「過去のコメントへの対応状況」のうち、  
海域モニタリングにおける魚のO B T分析の検証におけるコメント回答について

2023年3月20日

東京電力ホールディングス株式会社

組織自由水トリチウム濃度の不確かさ

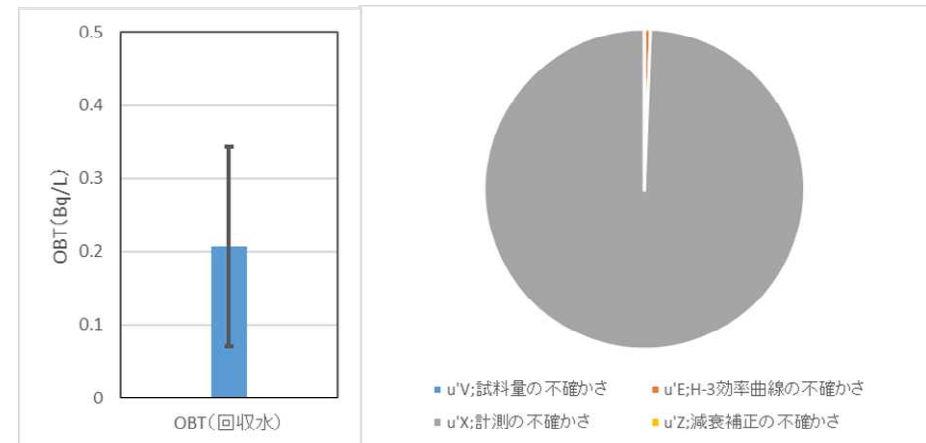
- 測定数値のばらつきが大きいので、測定の不確かさを示すこと。 (第104回)
- 分析の品質を把握することを目的に、不純物除去が確立した当社手順での試験分析を例に評価したところ、作業に伴う不確かさは極めて小さく、対象試料が極低濃度であることから、計測の不確かさが支配的であった。

不確かさ = ±66%\*

不確かさ = ±66%\*

※検出限界値未満のため、検出限界値の不確かさとして評価
